Note d'actualisation de l'étude d'impact et de son résumé non-technique

Maître d'Ouvrage :
EDF Renewables

Mai 2024

Région Auvergne-Rhône-Alpes
Département de l'Isère (38)
Communes de Le Cheylas et Sainte-Marie-d'Alloix

Figure 6 : Synthèse des enjeux du milieu naturel avec les variantes de 2022 et 2024

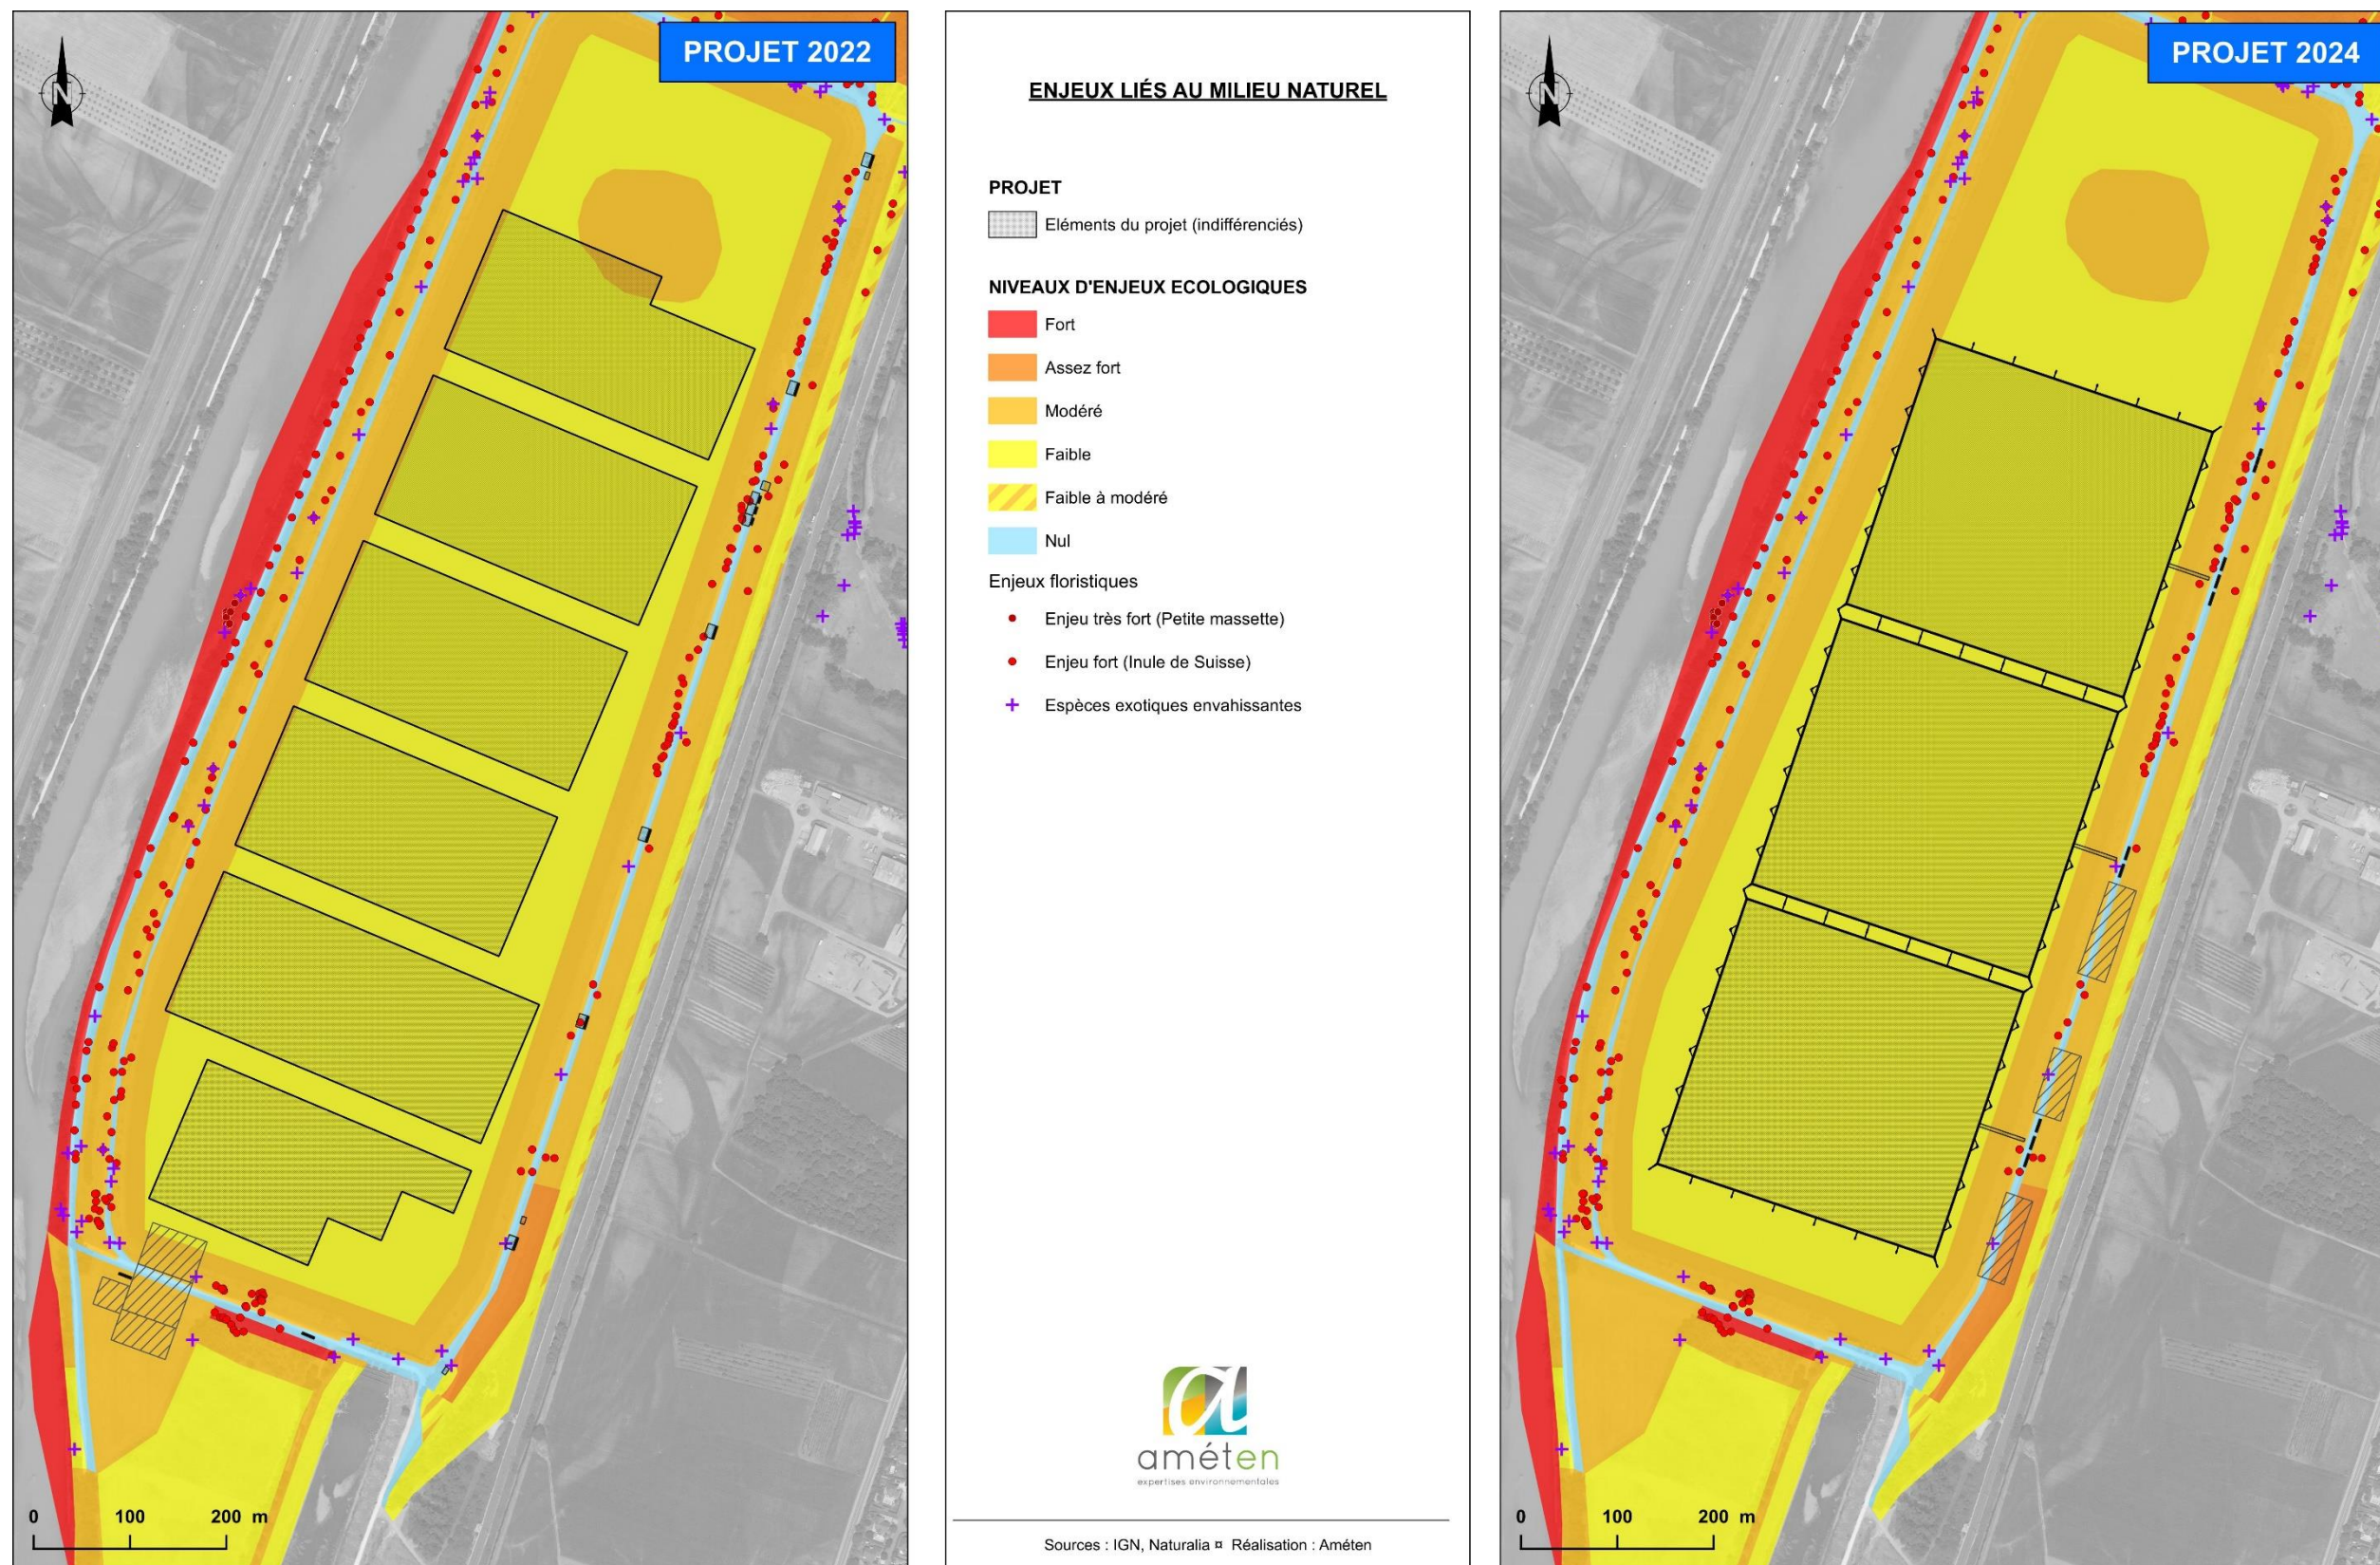
CONCLUSION		De manière globale et au regard du fait que la surface du projet sur le plan d'eau est réduite sur sa partie Nord, et considérant l'application des mesures d'évitement, réduction et accompagnement, aucun nouvel impact n'a été identifié sur le patrimoine naturel du site

Remarque : Un balisage des stations d'Inule de Suisse sera réalisé en préalable du chantier afin de préciser les localisations de principe des zones de stockage ainsi que du poste de livraison et ainsi éviter la destruction des stations.
